2-3-4 計画案に対する技術検討

1) 水源地域に対する Preliminary Study

### 3) 将来計画に対する問題点

图 2-13 断面 C'-C 位置图

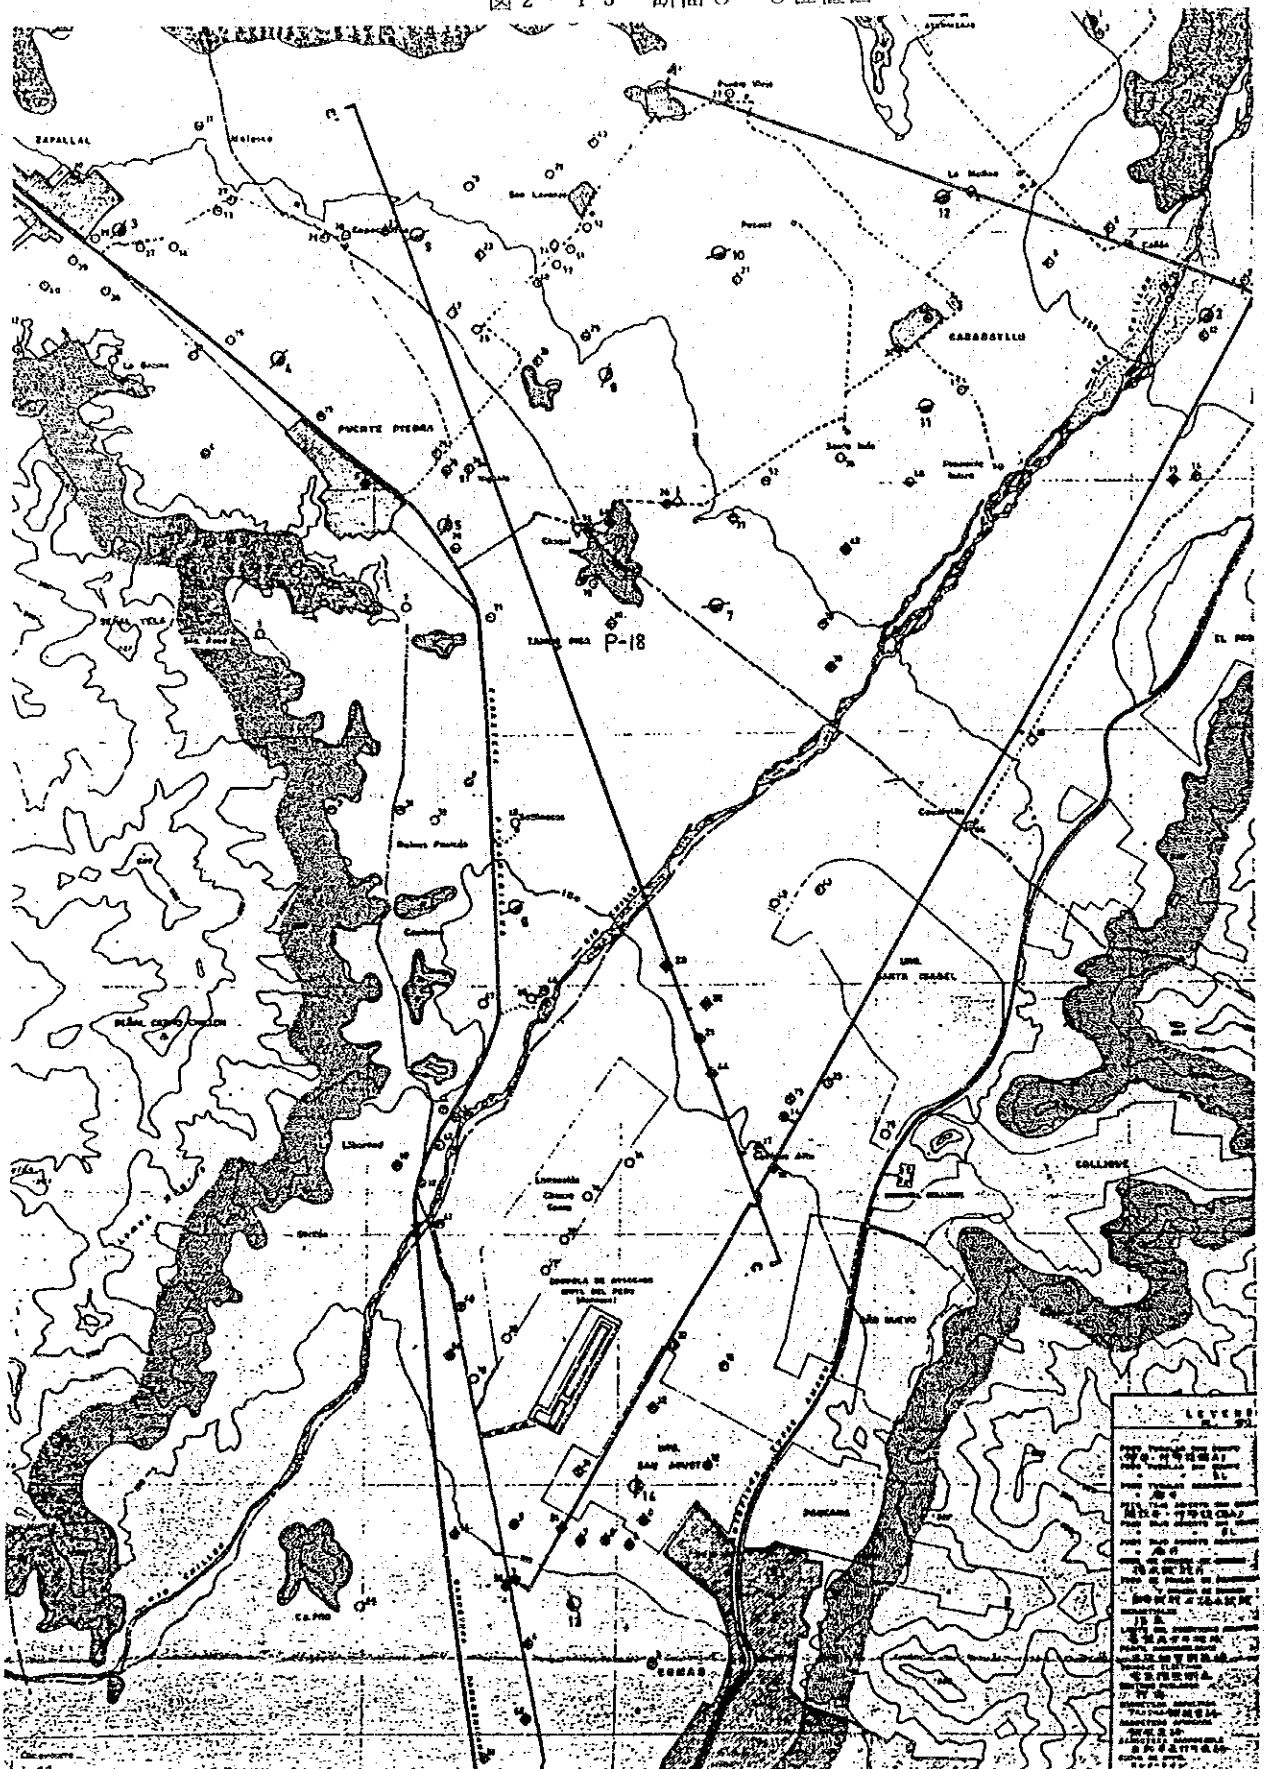
この地区の地下水質および帯水層の状態は図2-14によるC'-C断面図のみである。しかしこの断面線上のChillon川右岸には井戸はなくSta Barbina丘に近いP.18をこれに当てているのでこの柱状図からの推定は困難である。C'-CにおいてChillon川左岸には対称的な位置にP.23、P.22があり、この柱状図から右岸の地下地質をChillon川の右左両岸の堆積層がやや似た状態において堆積したものと仮定すれば可なり透水性のすぐれていると思われる堆積層が連続している。

$K = 1 \times 10^{-1} \text{ cm}^2/\text{s}$  という数値からみれば、この帯水層は可なり良好の透水性のよい礫層と思われるが、しかしC'-C断面によるP-18の柱状図は粘土ないし細砂混りの砂礫が主で、とうていこのような透水係数を示す帯水層とは思われない。

図2-13および図2-14による揚水試験の結果一覧表をさきにあげたが、透水量係数においてそのオーダーは $1 \times 10^{-2} \text{ m}^2/\text{s}$ 、透水係数において $1 \sim 1.0 \times 10^{-4} \text{ m}^2/\text{s}$  であり、柱状図からみれば大きすぎる数値を示しており、今後の検討を要する事項と考えられる。

DESCENSO DEL NIVEL DEL AGUA EN EL POZO N° IRHS: 15/01/16-184

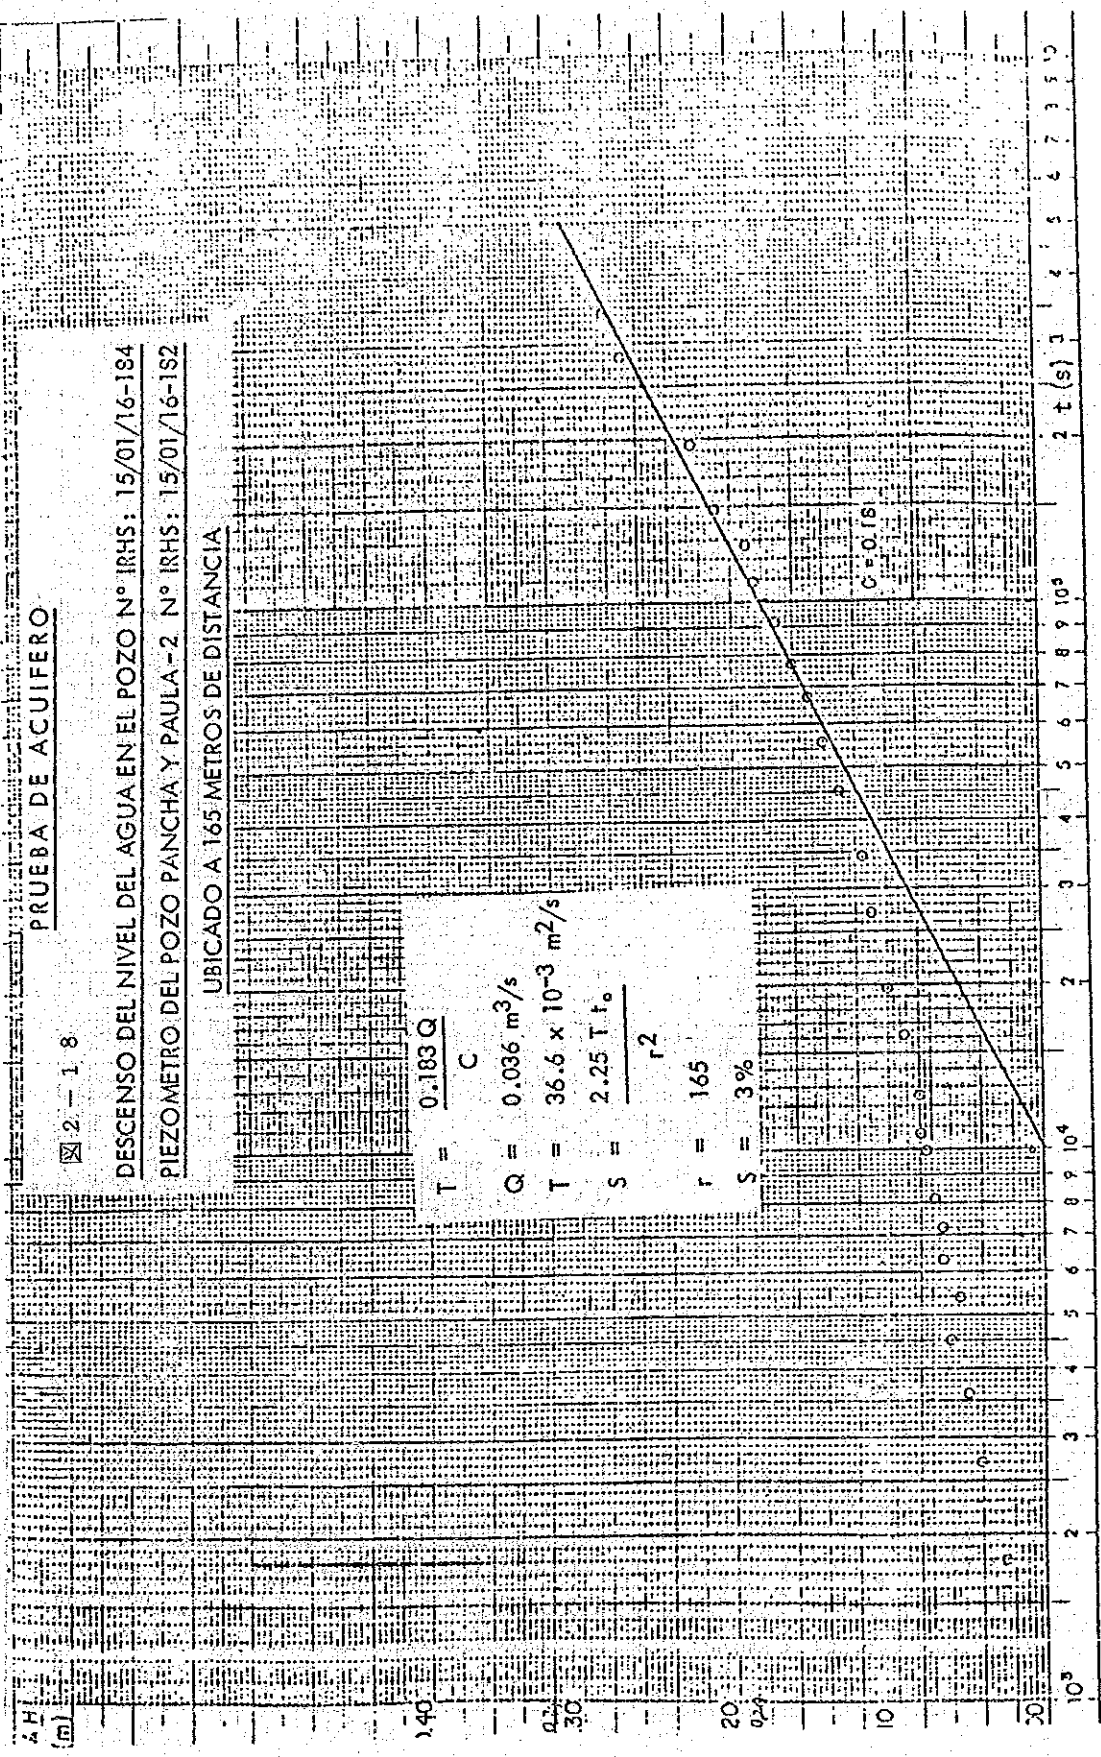
この地区における揚水試験結果は、図 2-17 による P-182 および観測井として P-183 (報告書には P-184 とあるが P-182 と P-184 の間隔は約 1.7 Km あり、これは 183 の誤と思われる) のデータがある。

このデータも前述の 1 地区 P-18 と同じような良好な帯水層の水理常数が出ている。(図 2-18)

これらの揚水試験については測定時のデータが無いので更に検討してみなくてはならないと考える。

2 - 1 9  
 DESCENSO Y RECUPERACION DEL NIVEL DEL AGUA EN EL  
 POZO CAP COPACABANA - 2 N° IRHS: 15/01/16-101

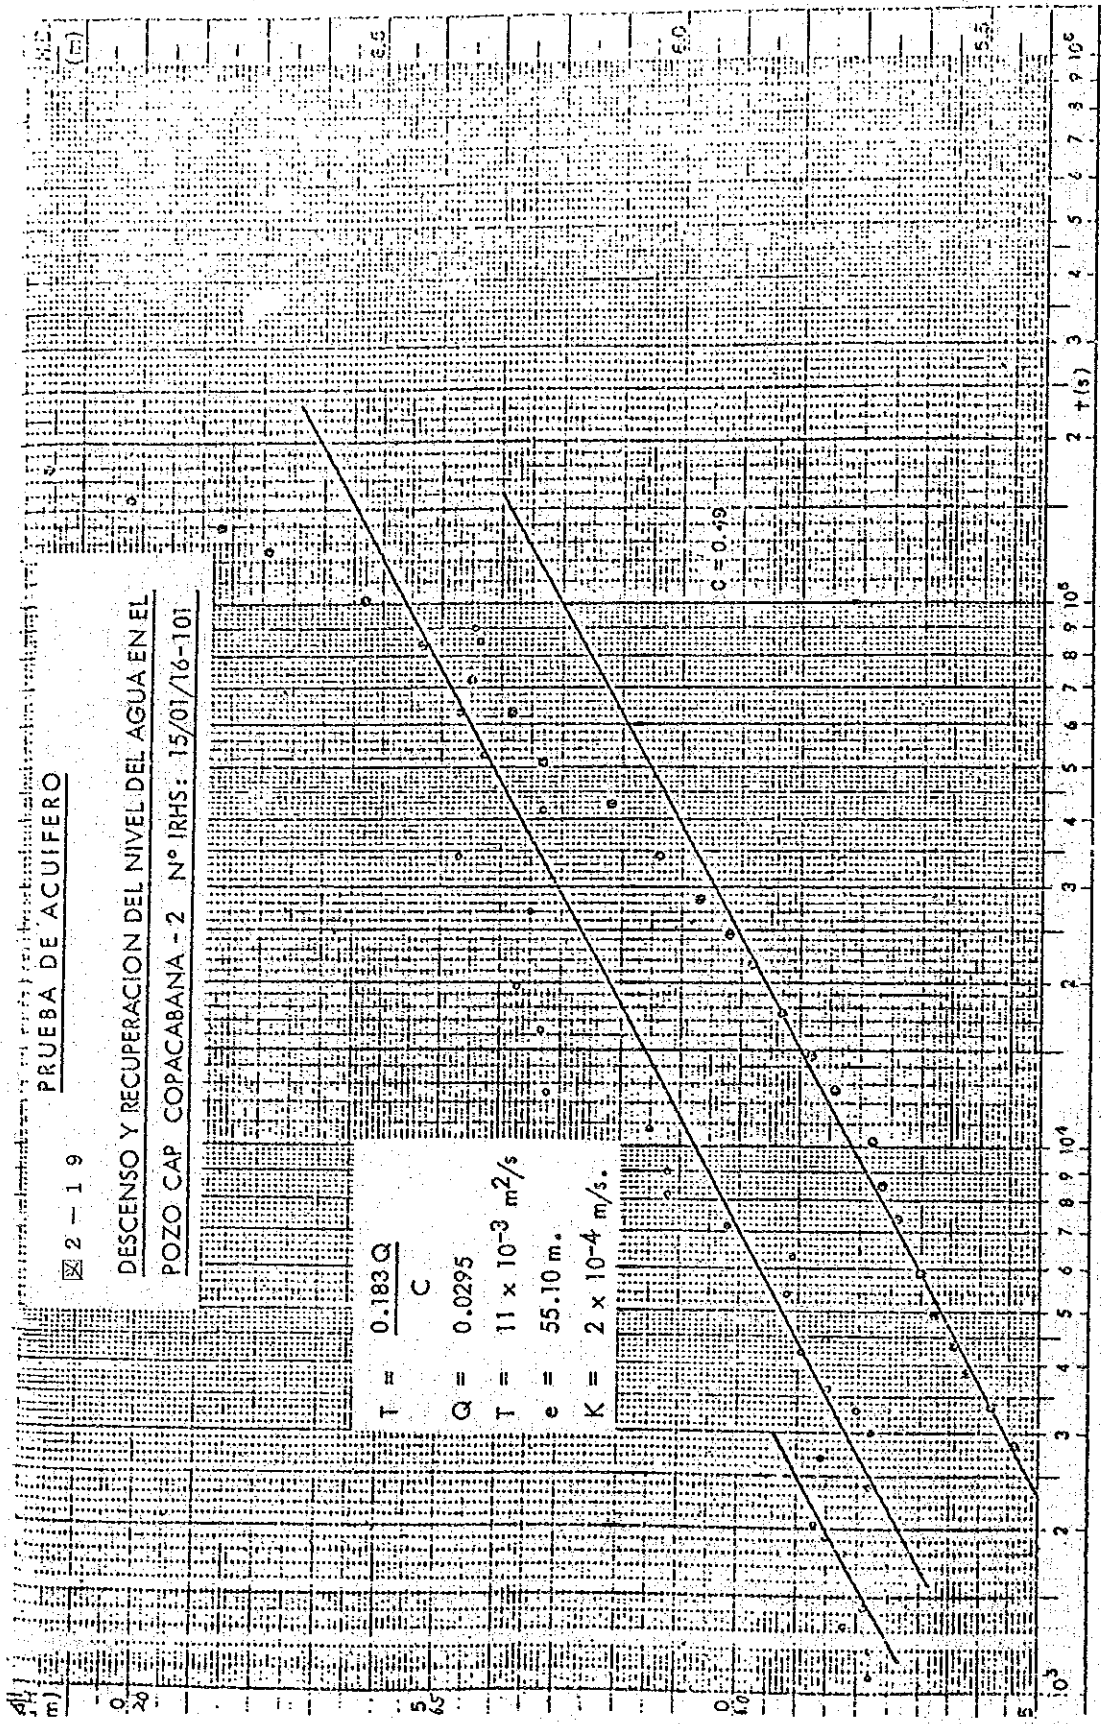
またこの設定した "2 地区" の境界付近にある P-101 のデータも P-182 にはやや劣るが水理常数は可なり良好である。(図 2-19)

圖 2-20 效率曲線

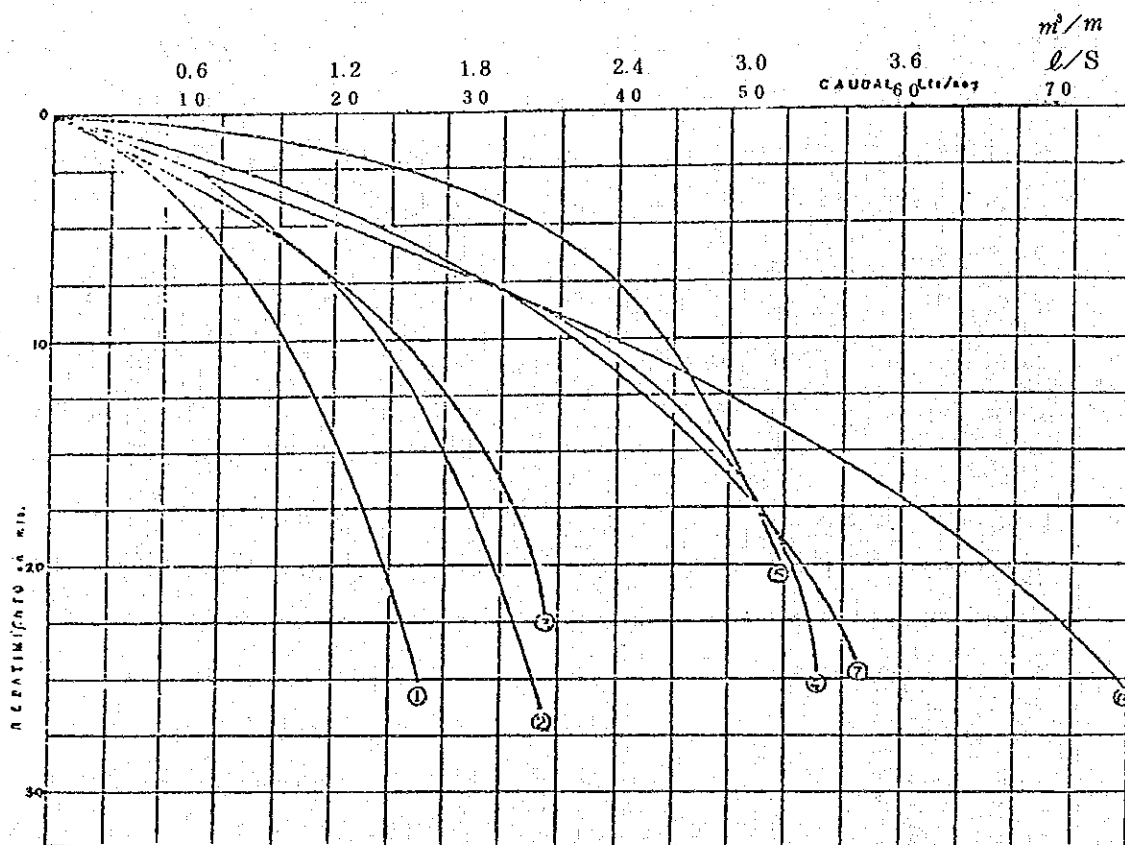
図 2-13 の各井戸の効率曲線(揚水量と水位降下の関係)は、図 2-20 および図 2-21 である。この曲線においても Chillon 川右岸地域の北部地区は南部地区に較べて可なり効率が悪いことを読みとることができる。

この南部地区の効率曲線について考察すれば、このうち最も劣っているのは P-184 でこれは Sta Barbina 丘の東方にわずか 200 m くらい離れた地点であるから当然であろう。

圖 2-21 效率曲線

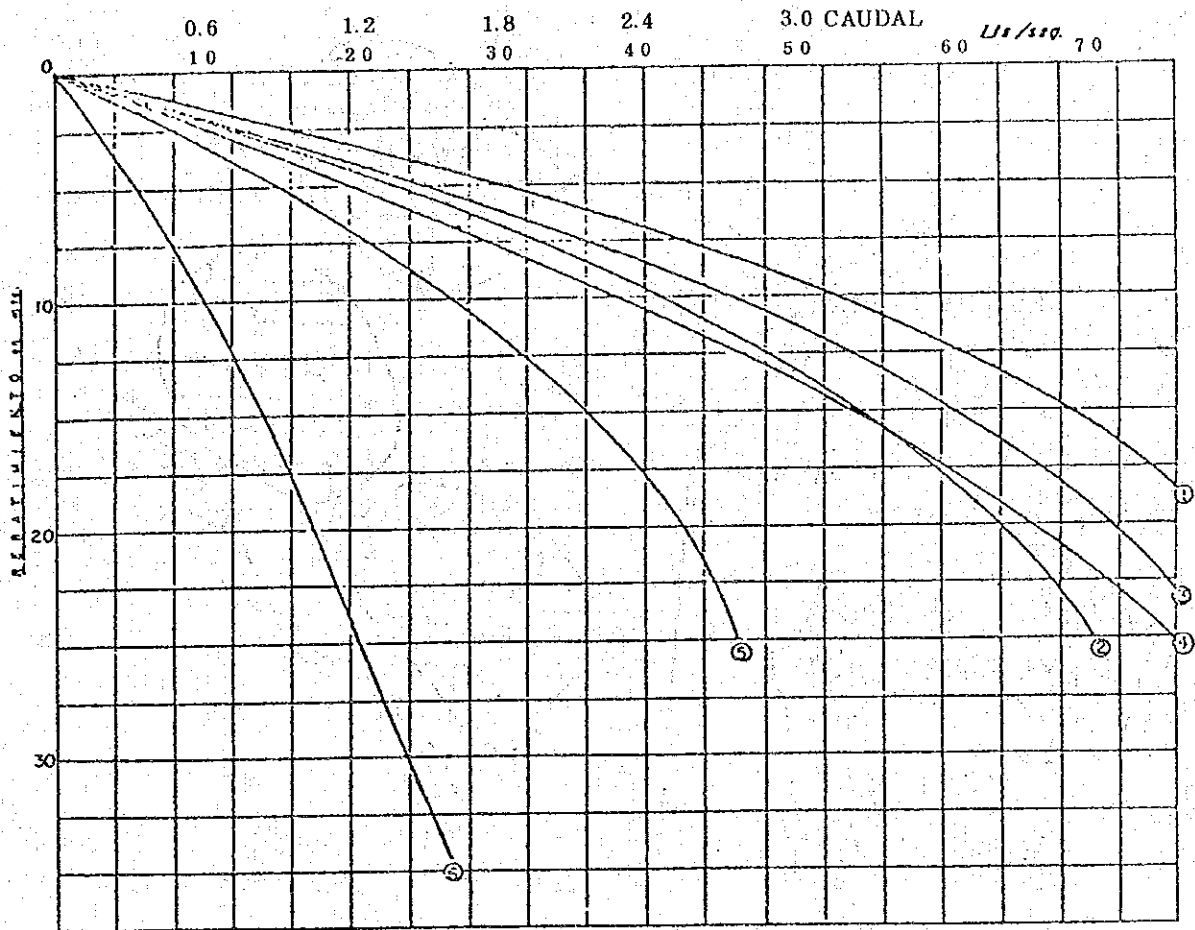
しかし P-44 は図 2-14、P-18 近く(或は同一井かもしれない)即ち Sta Barbina の南西 150 m くらいの地点にあり、地下水の流動方向からすればこの丘の影になり、この

よりの効率曲線を示すとは考えにくいところである。

また P-46, P-53 はハイウェーの北東方 200~700 m に位置し、地区としては Puen-te Piedra 地区に属し、このような良好な効率を示すとは考えにくい。

図 2-22 提案する水源地域とその区分

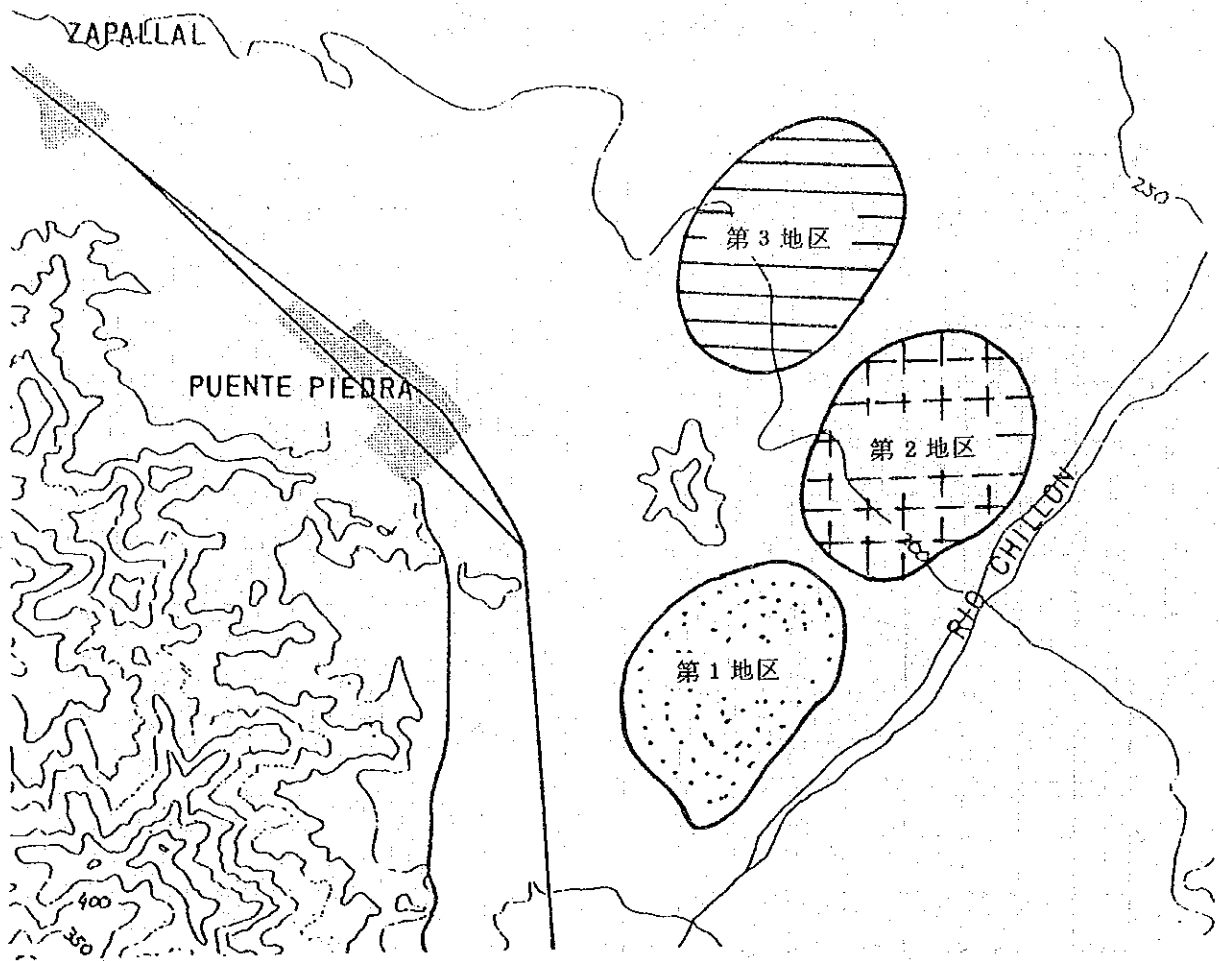
井戸の本数としては計画取水量を日最大給水量の 10% 増しとして 24,150 m<sup>3</sup>/日とすると、これに対応する井戸は第 1 地区に 3,000 m<sup>3</sup>/日の能力をもつ井戸を 3 井、第 2 地区の南部に 2,500 m<sup>3</sup>/日のものを 3 井、北部に 2,000 m<sup>3</sup>/日のものを 4 井考慮し、計 10 井と考えた。

深井戸の仕様は口径 350 mm, 深度 100 m, ストレーナー長 40 m と考えた。図 2-22 は第 1, 第 2 地区を図によって区別したものである。

図 2-23 圧送系ルートの地形条件

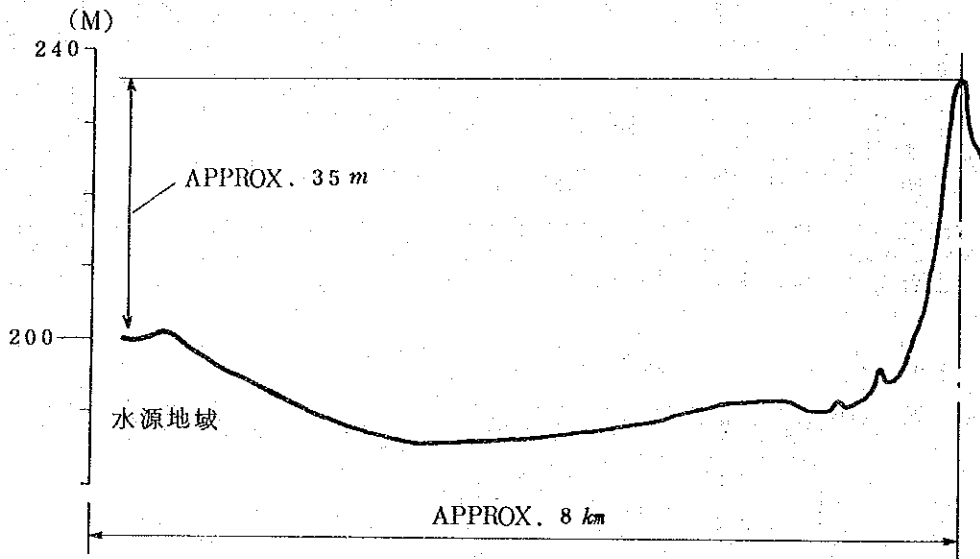
まず、ポンプ圧送ルートについて言及すれば、このルートは水源地域から、ZAPALLALとVENTANILLAの間の山越え地点までで図2-23に示すように約35mの標高差があることから、この区間の動水勾配を大きくすると送水ポンプの能力や使用管径の最大使用圧力等の関係で技術的にも経済的に不利であることを考えねばならず、動水勾配5%が採用しうる限界であろう。

$\varnothing 20''$  の送水管のサイズでは 1 日 18 時間の揚水条件下での計画最大送水量を送水するのに容量として不足していると思われ、井戸の稼働時間を 1 日 24 時間の連続運転時で何とか納まる管容量といえよう。また、その他の管種もリストとして挙げられているがそれがどのような流量に対して考えられているのか不明であるが、推測すれば 1 井当りの揚水量 ( $50 l/秒$ ) に対して  $\varnothing 10''$ 、2 井分に対して  $\varnothing 12''$ 、3 井分に対して  $\varnothing 16''$  が考えられているようであるが、いずれも 1 サイズ管種を大きくした方がよいものと思われる。これらについても再度の現地調査でより詳しい検討をすべきであろう。
